"Küstenausschuß Nord- und Ostsee" Arbeitsgruppe Norderney

# Gutachtliche Stellungnahme

Untersuchungen über die Ursachen der Abbruchserscheinungen am Westund Nordweststrand der Insel Norderney sowie zu den zum Schutze der Insel vorgeschlagenen seebautechnischen Maßnahmen

Abb. 1.

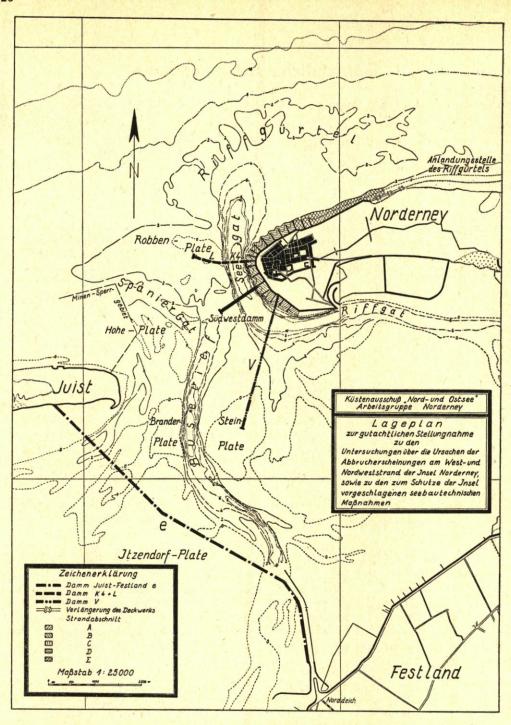
Die stärkste ablenkende Wirkung und eine Verlagerung der Engstelle des Seegats und Riffgürtels nach Westen und Süden wird man von einem Damm erwarten können, der vom Südweststrand ausgehend bis zur Westseite der Busetiefbarre verläuft ("Südwestdamm") und dessen Kopf in Verlängerung der Buhne Ein etwa 1200 m Entfernung von der Strandmauer an der im anliegenden Lageplan bezeichneten Stelle liegt.

Durch den Bau eines solchen Dammes wird der Ebbstrom aus dem Riffgat quer auf den Ebbstrom aus dem Busetief zu gelenkt, so daß sich der Ebbstrom nach der Vereinigung und damit auch die tiefe Rinne des Seegats von der bisherigen nördlichen Richtung in eine westlichere verlegen wird. Diese Lage würde auch der Richtung des Flutstroms besser entsprechen. Dadurch und durch die Verlagerung des Zusammenflusses von Busetief und Riffgat nach Westen und Süden wird auch im Laufe der Zeit eine Verlagerung des Riffgürtels nach Westen und Süden erwartet werden können.

Es wird daher empfohlen, für ein entsprechendes Bauwerk im Norderneyer Seegat einen Entwurf aufstellen zu lassen. Für einen bis auf Mittelwasser aufgeführten Damm werden die Kosten bei den bestehenden Tiefen auf etwa 7 Millionen DM geschätzt.
